改善箇所説明図

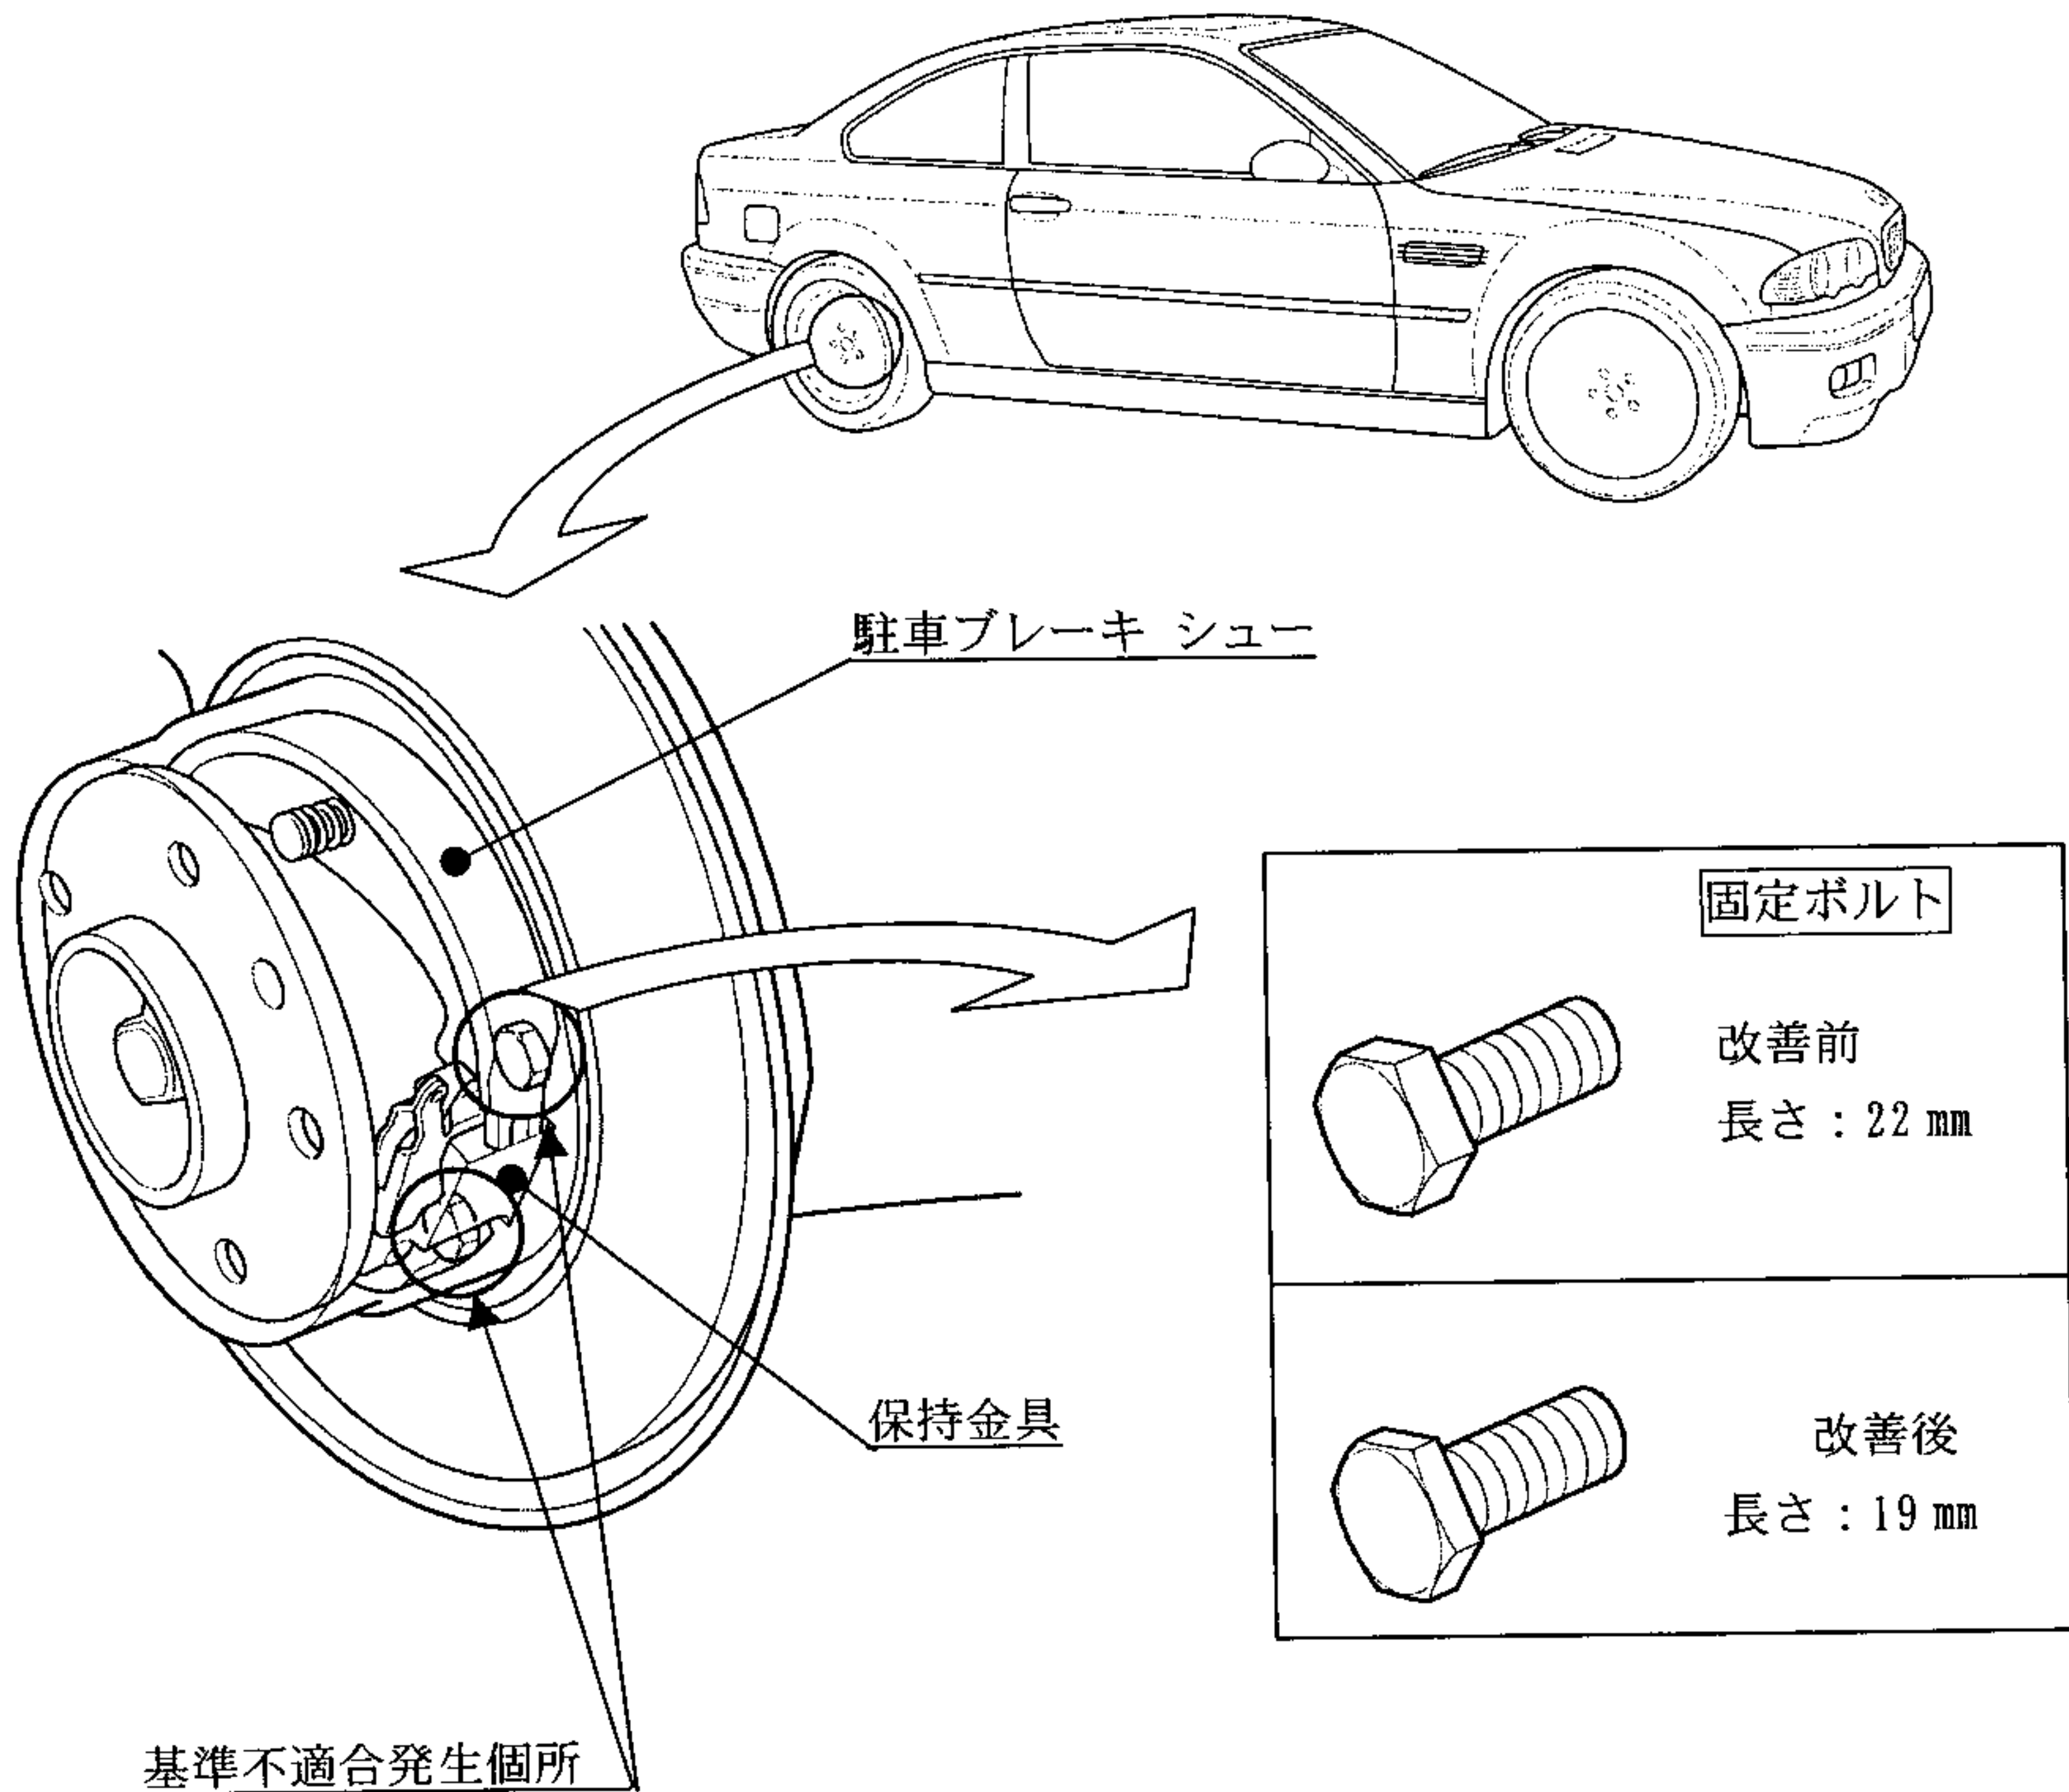
不具合の内容

制動装置において、駐車ブレーキシューの保持金具を固定するボルトの長さが不適切なため、締め付が不十分となり、そのままの状態で使用を続けると、走行中の振動により当該ボルトが緩んで脱落することがあり、最悪の場合、駐車ブレーキが効かなくなるおそれがある。

改善の内容

全車両、固定ボルトを対策品と交換する。

注： は交換部品を示す。

識別：エンジン ルーム内右側の車台番号打刻
付近に赤色のペイントのマークを塗布する。
